**INFORME DE VISITA DE CONTROL
N° 011-2026-OCI/0339-SVC**

**“MEJORAMIENTO DEL SERVICIO DE TRANSITABILIDAD
VEHICULAR Y PEATONAL DE LA ASOCIACIÓN SAN
ANTONIO, DEL BARRIO DE CRUZ VIVA, DISTRITO DE
CARAZ - PROVINCIA DE HUAYLAS - DEPARTAMENTO DE
ANCASH”, CUI N° 2427625**

**PERÍODO DE EVALUACIÓN:
DEL 14 DE JULIO DE 2026 AL 20 DE JULIO DE 2026**

Fuente: Plano RSD-01 del expediente técnico actualizado, aprobado mediante Resolución Gerencial n.º 204-2025-MPHY/07.10, de 18 de julio de 2025.

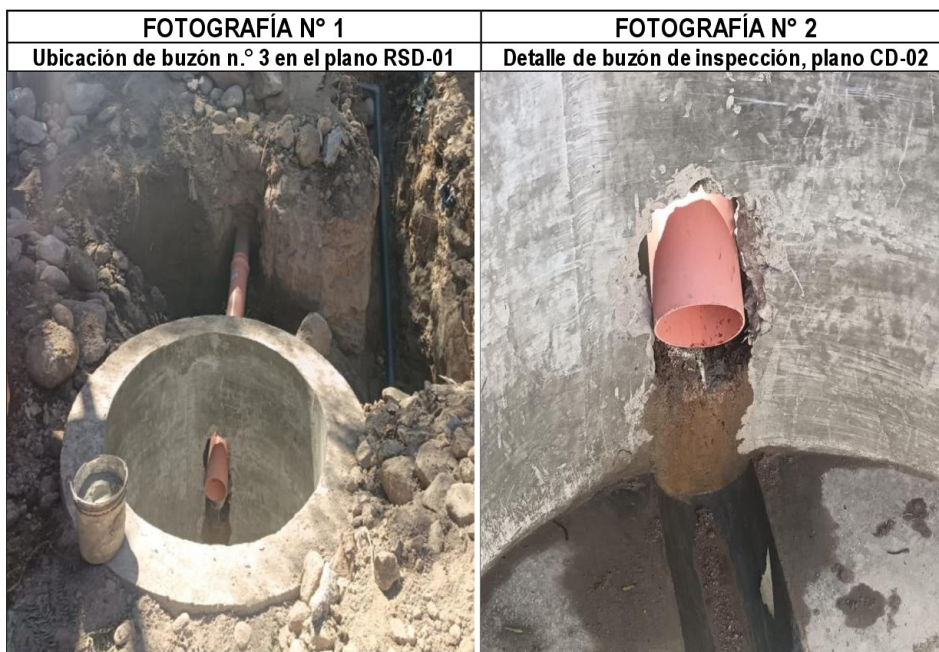
Durante la inspección física a la Obra, se verificó que se ha concluido la instalación de las tuberías PVC de 8" de la red principal de desagüe en la calle 4, además, durante el recorrido se constató que la tubería de llegada al buzón de inspección n.º 3 ubicado al lado oeste de la calle 4, no se encuentra al nivel del solado ni empalma con la cañuela base, quedando sobreelevadas con respecto a la losa de fondo del buzón, inobservando el plano de detalles de buzones de inspección (lámina CD-02) del expediente técnico, esto se muestra en las siguientes imágenes:

De las fotografías precedentes, se observa la diferencia de nivel de la tubería de llegada con el solado, lo cual no garantiza que el flujo de agua de la tubería de llegada continúe suavemente por la canaleta excavada en el solado, manteniendo la energía hidráulica y evitando la acumulación de sedimentos sólidos y lodos pesados en la base del buzón de inspección.

Plano reposición del sistema de desagüe RSD-01

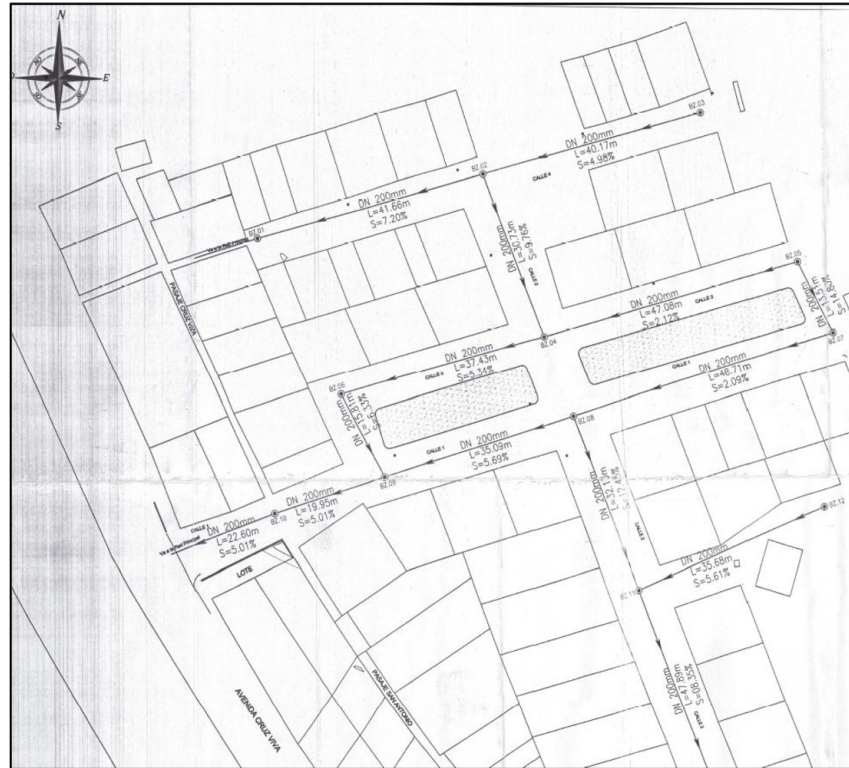
Asimismo, durante el recorrido se identificó que el buzón nuevo n.º 2 ubicado en la intersección entre la calle 4 y calle 2, tenía una descarga de caudal cuya caída tiene más de 1,00 m de altura (fotografía n.º 3)⁵; tal como se muestra a continuación:

Sin embargo, no se evidenció la instalación del dispositivo de caída especial que indica el numeral 3.2.5 de la norma OS. 070 Redes de Agua Residuales, el cual señala: “En las cámaras de inspección en que las tuberías no lleguen al mismo nivel, se deberá proyectar un dispositivo de caída cuando la altura de descarga o caída con respecto al fondo de la cámara sea mayor a 1 m”; este hecho podría afectar la calidad final de los trabajos, al tenerse en funcionamiento infraestructura que aún no ha concluido su ejecución.

3.2.5. En las cámaras de inspección en que las tuberías no lleguen al mismo nivel, se deberá proyectar un dispositivo de caída cuando la altura de descarga o caída con respecto al fondo de la cámara sea mayor de 1 m.
